PC-SDRW-01 ファームウェア Version1.11 の不具合について

2版 2012年3月28日

3. 対策

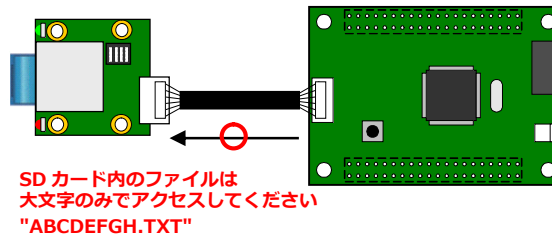
PC-SDRW-01 以外(PC等)で、ファイル名を8.3形式で作成し、SDカード内に保存して使用した場合、PC-SDRW-01 から 小文字でファイルを検索してもファイルが見つからない。

- ① PC等で8.3形式のファイル名でファイルを作成し、SDカードに保存する。

- ② PC-SDRW-01 から、作成したファイルを 小文字を含むファイル名 で検索した場合、ファイルを見つけることができない。

- ① 上記の不具合を修正したファームウェアを弊社ホームページからダウンロードすることができます。
ファームウェアをダウンロードし、PC-SDRW-01 のバージョンアップを行ってください。
バージョンアップの方法につきましては、PC-SDRW-01 取扱説明書「5.3 バージョンアップ」を参照してください。

- ② バージョンアップを行わない場合には以下の制限事項をご留意の上、ご使用ください。

PC-SDRW-01 から PC 等で作成した 8.3 形式のファイルを検索する際は、必ず**大文字のみ**で検索してください。
